GOVERNO DO ESTADO DE MINAS GERAIS
FUNDAÇÃO ESTADUAL DO MEIO AMBIENTE

Parecer Técnico FEAM/URA JEQ - CAT nº. 28/2024

Parecer Técnico de Licença Ambiental Simplificada (RAS) SLA N° 0566/2024						
Nº Documento do Parecer Único vinculado ao doc. SEI: 91633126	SITUAÇÃO: Sugestão pelo Deferimento					
FASE DO LICENCIAMENTO: LAS/RAS	VALIDADE: 10 anos					
PROCESSOS VINCULADOS CONCLUÍDOS:	PA / DOC SEI					
Autorização para Intervenção ambiental	SEI n° 2100.01.0025684/2023-88					
Outorga	Portaria n° 1401059/2024					
Certidão de Travessia Aérea	-					
EMPREENDEREDOR: CTR PEDRA VERDE	CNPJ: 49.591.279/0001-14					
EMPREENDIMENTO: CTR PEDRA VERDE	CNPJ: 49.591.279/0001-14					
MUNICÍPIO: Itaobim/MG	ZONA: Rural					
CRITÉRIO LOCACIONAL INCIDENTE:						
· Não há.						
COORDENADAS GEOGRÁFICAS: 16°36'48.32"S e 41°33'23.56"O						
CÓDIGO:	ATIVIDADE OBJETO DO LICENCIAMENTO (DN COPAM 74/04):	CLASSE	CRITÉRIO LOCACIONAL			
E-03-07-7	Aterro sanitário, inclusive Aterro Sanitário de Pequeno Porte – ASPP	2	-			
E-03-07-9	Unidade de triagem de recicláveis e/ou de tratamento de resíduos orgânicos originados de resíduos sólidos urbanos.	2	-

O empreendimento CTR Pedra Verde Ltda. pretende atuar no setor d

Figura 1: Macrolocalização dos elementos que compõem o empreendimento.

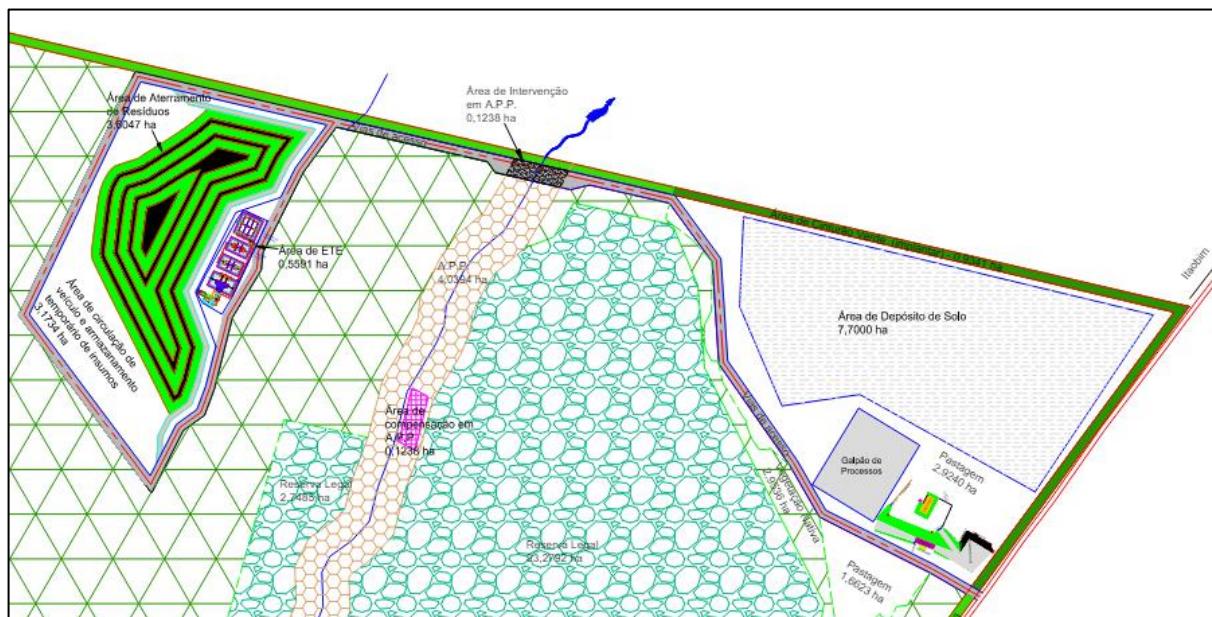
O local antes referenciado como Fazenda Brejo passou a ser denominado como Fazenda Alegre e encontra-se ocupado com vegetação nativa, árvores isoladas e pastagem. Há um curso de água que perpassa a ADA dividindo-a em dois platôs, um em que será implantado as células de aterramento de resíduos e outro onde será implantado a UTC, as infraestruturas de apoio e área de depósito de solo. A área de implantação total do empreendimento corresponde a 22,0310 ha, sendo 7.055,75 m² de área a ser construída. A figura 1, apresenta o *layout* do projeto.
